大飯発電所3/4号炉	女川原子力発電所2号炉	泊発電所3号炉	相違理由
<p>1.4 竜巻影響評価</p> <p>1.4.1 評価概要</p> <p>評価の概要は以下のとおりとする。</p> <p>(1) 設計竜巻及び設計荷重（設計竜巻荷重及びその他の組み合わせ荷重）の設定</p> <p>(2) 原子力発電所における飛来物に係る調査</p> <p>(3) 飛来物防止対策</p> <p>(4) 考慮すべき設計荷重に対する評価対象施設の構造健全性等の評価を行い、必要に応じ対策を行うことで安全機能が維持されることを確認</p> <p>1.4.2 評価対象施設</p> <p>「1.2.1 竜巻影響評価の対象施設」に示したとおりとする。</p> <p>1.4.3 評価荷重の設定</p> <p>1.4.3.1 設計竜巻荷重の設定</p> <p>設計竜巻の最大風速V_D等に基づき、「風圧力」、「気圧差による圧力」及び「飛来物の衝撃荷重」について、以下のとおり設定する。</p> <p>(1) 設計竜巻による風圧力の設定</p> <p>設計竜巻の水平方向の最大風速によって施設（屋根を含む）に作用する風圧力（P_D）は、「建築基準法施行令」及び「日本建築学会 建築物荷重指針・同解説」に準拠して、下式により算定する。</p> <p>なお、ガスト影響係数（G）は$G=1.0$、風力係数（C）は施設の形状や風圧力が作用する部位（屋根、壁等）に応じて設定する。</p> $P_D = q \cdot G \cdot C \cdot A$ <p>q：設計用速度圧 G：ガスト影響係数（=1.0） C：風力係数 A：施設の受圧面積</p> $q = (1/2) \cdot \rho \cdot V_D^2$ <p>ρ：空気密度 V_D：設計竜巻の最大風速</p> <p>(2) 設計竜巻による鉛直方向の風圧力</p> <p>建屋の底部や屋根スラブについて、鉛直方向の風圧力の影響を受けると考える。</p> <p>庇については、評価対象施設のうち、竜巻防護施設の外殻として機能する部分には存在しない。</p> <p>屋根スラブについては、鉄筋コンクリート造であることから、鉄筋コンクリート造について、鉛直方向の風圧力に対する健全性の確</p>	<p>3. 竜巻影響評価</p> <p>3.1 評価概要</p> <p>評価の概要は以下のとおり。</p> <p>(1) 設計荷重（設計竜巻荷重及びその他の組合せ荷重）の設定</p> <p>(2) 原子力発電所における飛来物に係る調査</p> <p>(3) 飛散防止対策</p> <p>(4) 考慮すべき設計荷重に対する評価対象施設等の構造健全性等の評価を行い、必要に応じ対策を行うことで安全機能が維持されることを確認</p> <p>3.2 評価対象施設等</p> <

図1.4.1 設計飛来物の選定フロー

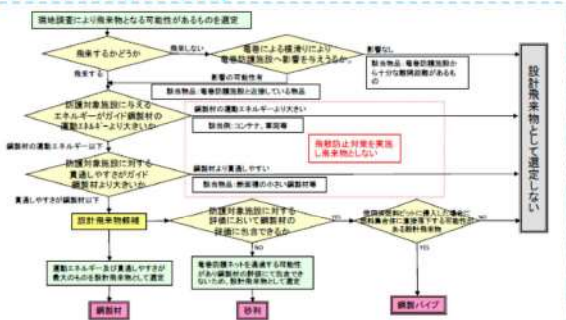
- 【大飯】
 記載方針の相違
 ・女川審査実績の反映
- 【女川】
 設計方針の相違
 ・発電所敷地内の屋外物品の違いによる想定飛来物の相違
- 【女川】
 記載表現の相違
- 【女川】
 設計方針の相違
 ・設計飛来物の相違
 ・泊では、使用済燃料ピット等に侵入した場合にラックに貯蔵している燃料集合体に直接衝突する可能性がある鋼製パイプを設計飛来物としている。
- 【大飯】
 設計方針の相違
 ・大飯では、設計竜巻の最大風速は92m/sであるが、設計に当たっては、安全側に数字を切
